改善箇所説明図

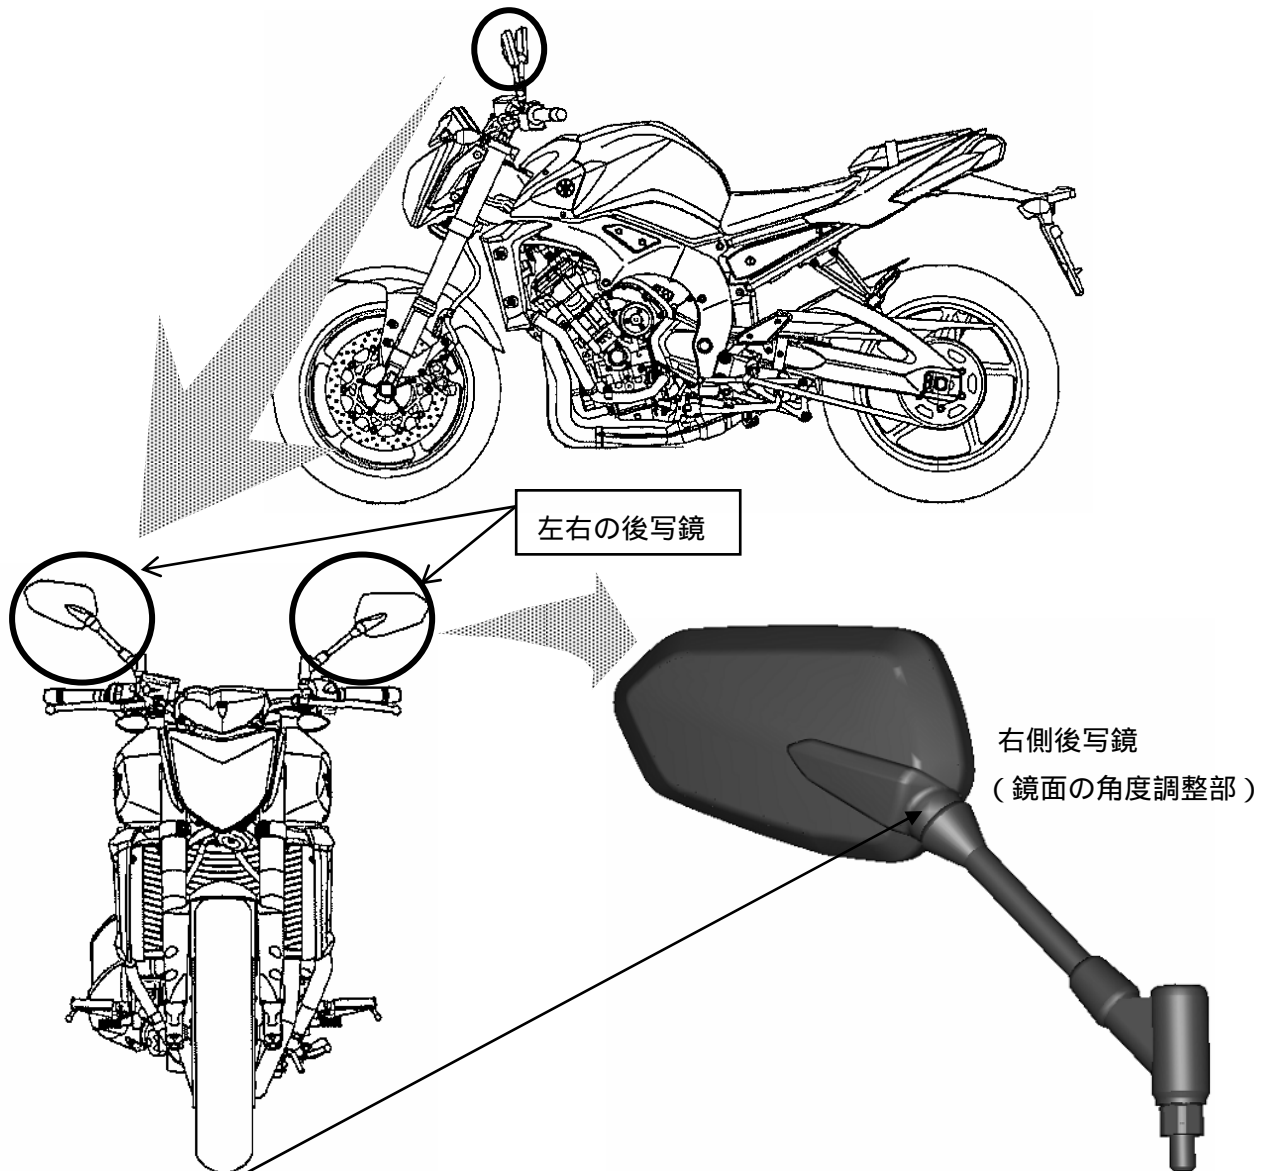
基準不適合発生箇所

後写鏡において、鏡面の角度調整部の耐候性が不十分なため、当該調整部に亀裂が発生するものがある。そのため、そのまま使用を続けると、亀裂が進行し、最悪の場合、当該調整部が破損して後写鏡が脱落するおそれがある。

改善の内容： 全車両、左右の後写鏡を対策品と交換する。

識別： 対策品は後写鏡の鏡体下部に“Y”のマークが入っている。
